2 安全審査事項

論点8 燃料健全性への影響

図 10-2 (1) ほう酸水注入系系統概要図

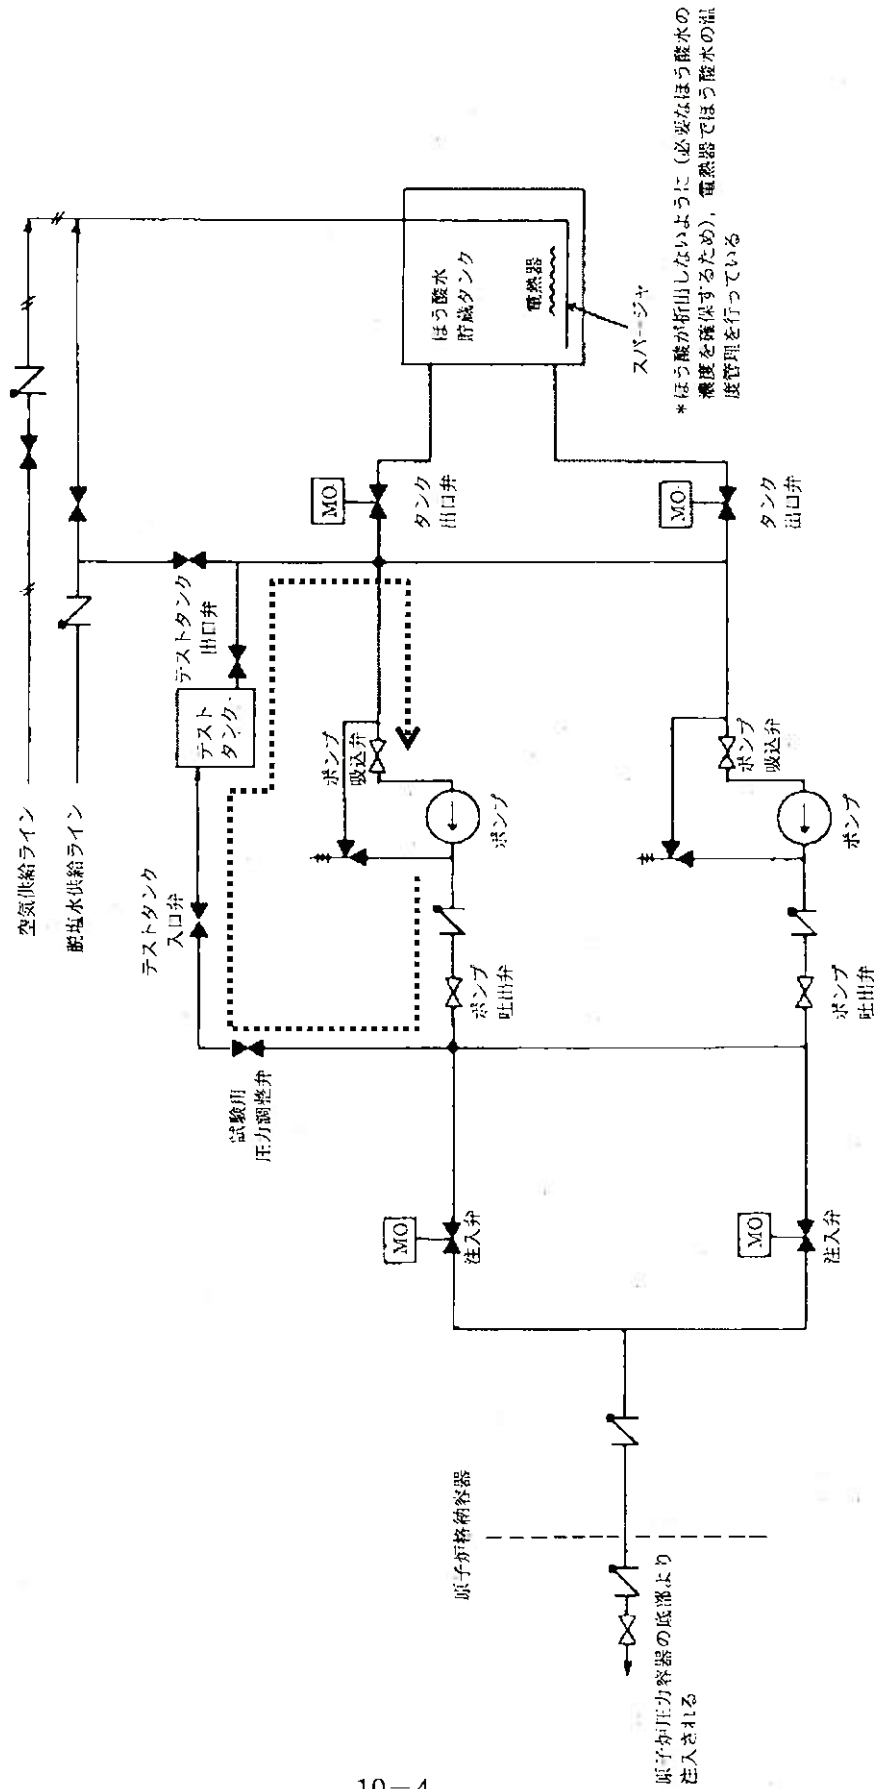
プルトニウムはウランより熱中性子を吸収しやすいため、MOX燃料を採用すると制御棒への熱中性子の吸収割合が減少し、制御棒の効きが悪くなる傾向があるが、原子炉の安全は確保されているのか。

- ・ ほう酸水注入装置が作動しなかった場合の、事故の経過の解明を行うべきではないか。
- ・ 原子炉の制御装置や停止装置（制御棒とほう酸）の効きが低下する。
- ・ 対策として、制御棒の位置をなるべくMOX燃料集束から離れた場所に配置することになっているが、それには限界がある。

- ・ 制御棒は、原子炉を停止するにあたり十分な本数を確保しており、また、1本1本が独立して駆動する設計となっている。さらに、制御棒が挿入できない場合、ほう酸水注入系によって原子炉を停止できる設計としている。
- ・ ほう酸水注入系は、MOX燃料を採用しても、ウラン炉心と同様、原子炉を余裕をもって臨界未満にできる能力を有している。ほう酸水注入系の系統概要図を図10-2に示す。なお、ほう酸水注入系は、必要なとき確実にほう酸水を原子炉へ注入できるよう、ほう酸水注入ポンプおよびほう酸水注入弁の動作確認を定期的（ほう酸水注入ポンプ：1ヶ月に1回、ほう酸水注入弁：3ヶ月に1回）に実施している。
- ・ なお、評価手法を従来の一点近似による解析から、より詳細な三次元解析に変更しているが、この評価方法の採用によっても、現状の設計（ほう酸濃度：750ppm）で対応可能であることを確認している。

図 11-1 MOX新燃料取扱いの被ばく低減対策

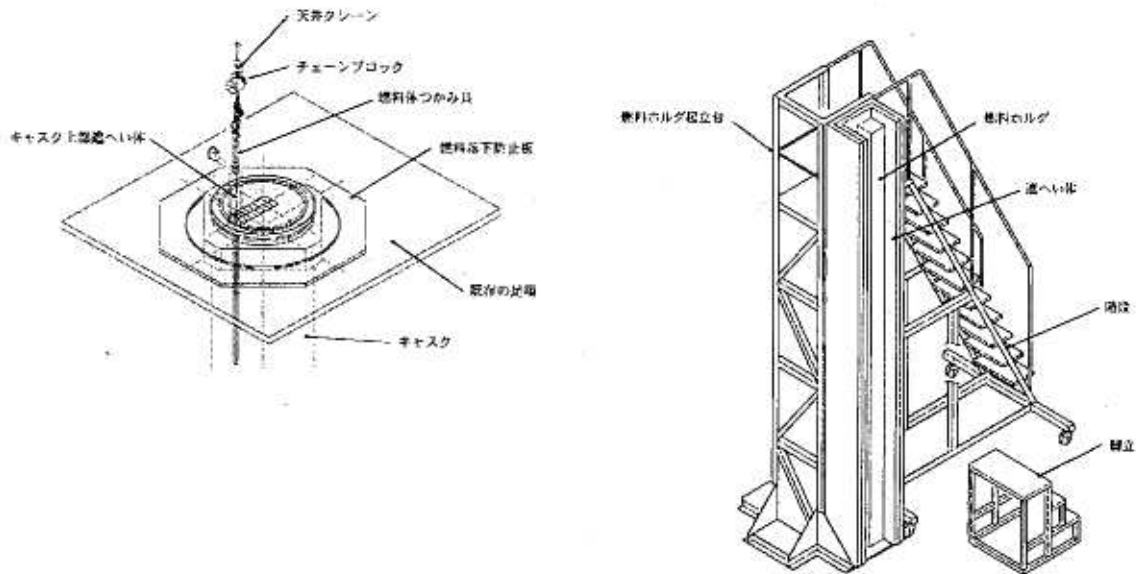
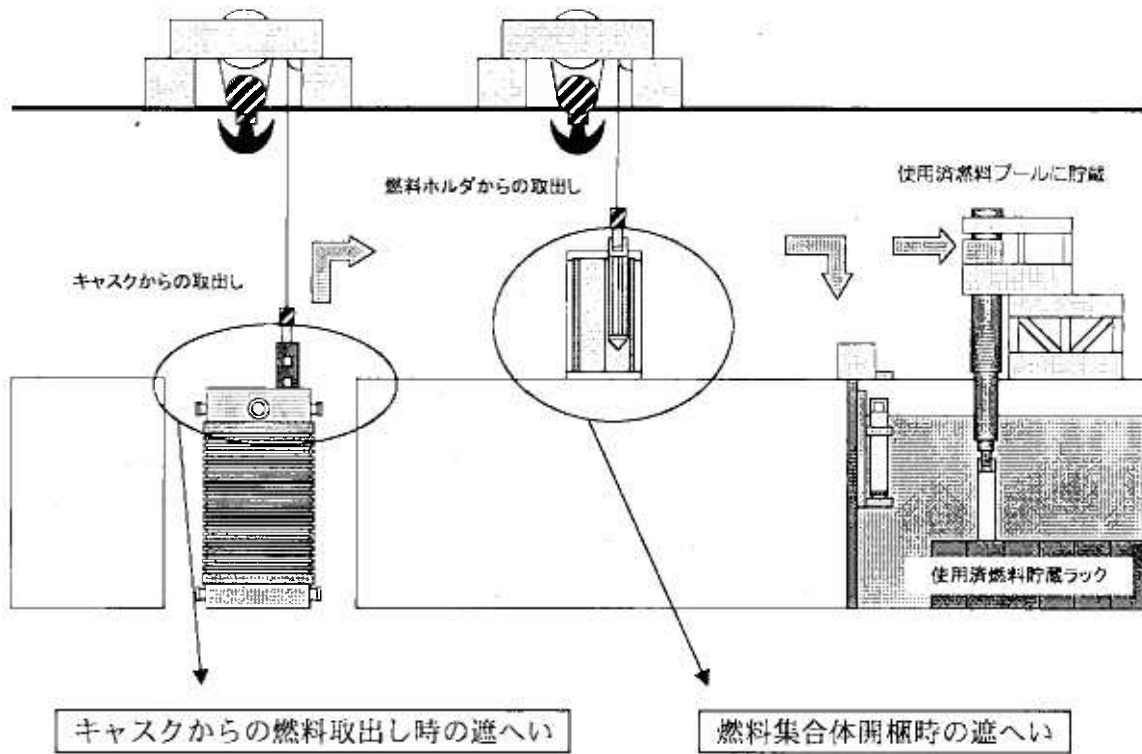
MOX燃料は新燃料でもウラン燃料より放射線が強く、輸送や検査時等における燃料取扱時に作業員の被ばくが大きくなるのではないか。また、燃料取扱中に燃料落下事故が発生した際、ウラン燃料と比較して影響が大きくなるのではないか。

- ・ 燃料表面の線量率はウラン燃料の300倍近くあり、扱いにくい。さらに、再処理から時間を経たプルトニウムを使用した場合、プルトニウム241のベータ崩壊によるアメリカシウム241の割合が増え強いガンマ線を出し、作業時の被ばく量を増大させる。
- ・ 表面線量率のデータはどのような「古さ」のプルトニウムを使ったのか、明らかにすべき。
- ・ 計画被ばく線量は最大でどのくらいになると推定しているか、被ばく線量を示すべき。
- ・ 作業員の被曝線量が増える。
- ・ MOX燃料がウラン燃料より放射線が高く、人体に内部被ばくをもたらすおそれがある。作業員の健康を守るための対策はどうか。
- ・ MOX燃料に含まれるプルトニウムは、ウランと比較し放射線が強い。
- ・ 燃料の製造から、輸送、保管、装荷作業などの各過程で、労働者や一般公衆への被曝の危険性を増大させる。

- ・ この解析例をもとに燃料の貯蔵設備及び取扱い設備は、放射線業務従事者の被ばくを、合理的かつできる限り低減する設計とする。なお、MOX新燃料の取扱いに当っては遠隔操作による燃料との距離の確保や燃料近辺での作業時間の短縮、必要に応じた遮へい体の設置等の被ばく低減対策を講じる。(図 11-1)
- ・ 先行電力におけるMOX燃料の線量当量率の実績は以下のとおり。

図 11-2 使用済MOX燃料取り時の被ばく低減対策

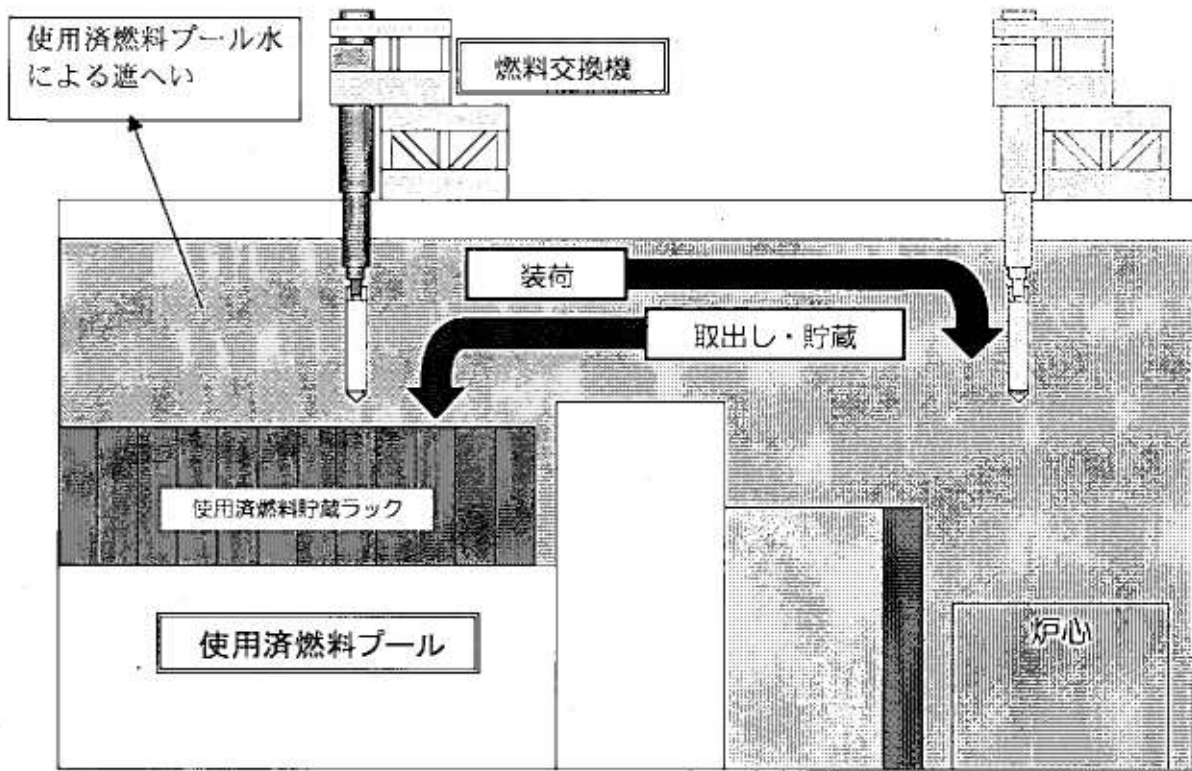
使用済MOX燃料は、使用済ウラン燃料に比べて放射線が強くなるが、使用済MOX燃料を貯蔵することにより作業エリアの線量が高くなることはないか。

- ・ 作業者の被ばく線量（推定値）を使用済ウラン燃料と比較して示すべき。
- ・ 使用済MOX燃料は防護が難しいガンマ線や中性子線が多くなるといわれている。そのため、作業者の被ばくが増えることが心配される。

- ・ 使用済MOX燃料は使用済ウラン燃料と同様に、使用済燃料プール内の使用済燃料貯蔵ラックに貯蔵される（図11-2）。中性子、ガンマ線はプール水、底部および壁面のコンクリートにより遮へいされる。プール水は放射線の遮へいに必要な水深を確保しており、コンクリートも放射線の遮へいに十分な厚さを有していることから、作業エリアを含め、周辺の線量が高くなることはない。

図 12-2 MOX燃料及びウラン燃料の崩壊熱解析例

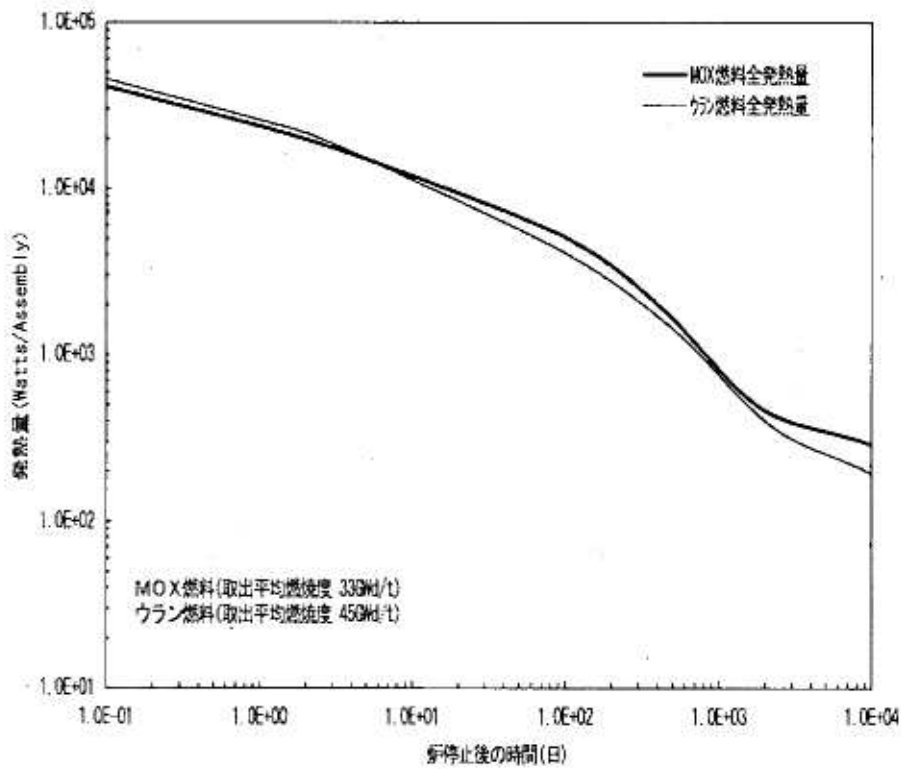
使用済MOX燃料の発熱量は使用済ウラン燃料に比べて大きいですが、使用済MOX燃料を保管する際、十分に冷却することができるか。

- ・ 安全な温度まで下がるのに要する時間は、使用済ウラン燃料(30～50年)の10倍(500年)といわれている。

- ・ MOX燃料は、ウラン燃料と同じ燃焼期間であれば、ウラン燃料よりも崩壊熱が高くなるが、東北電力が採用するMOX燃料は、ウラン燃料に比べて原子炉での燃焼期間が短いため、使用済燃料プール(図12-1)内に貯蔵するときの崩壊熱はウラン燃料と同等である。(図12-2)ことから、現在の冷却設備で十分冷却することができる。

図14-1

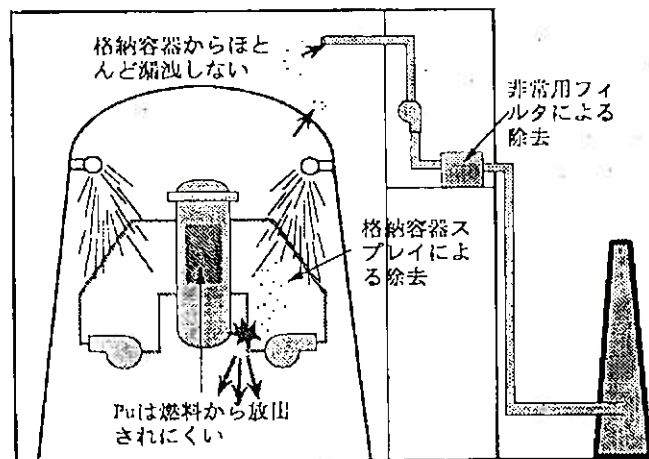
- ①MOX燃料を使用すると事故が発生した際、住民の被ばく量が増えるのではないか。
- ②プルトニウムの放出の可能性はないのか。
- ③炉心溶融等の過酷事故対策が必要ではないか。

プルトニウムの放出の可能性については、プルトニウムは沸点が高く(酸化プルトニウムの沸点 3227℃)、燃料の温度が上がっても燃料の外へはほとんど放出されない。仮に格納容器内に粒子状物質が放出されたとしても、

- ① BWRでは、格納容器スプレイ系により、格納容器内の放射性物質は除去される(除去効率は50%以上)。
- ② 格納容器は気密性が高いため格納容器外への漏洩率(格納容器体積に対して0.5%/日)は設計上も低く抑えられている。
- ③ 格納容器から建屋内に漏えいした場合でも、非常用ガス処理系では、粒子状物質を除去するための高性能エアフィルタ(HEPAフィルタ;捕集効率は99.9%以上)が装備されており、環境へ放出される量は極めて少なくなる。

このように設備対策が施されていることもあり、ウラン燃料と比べて被害の範囲が拡大するということはない。(図14-1参照)
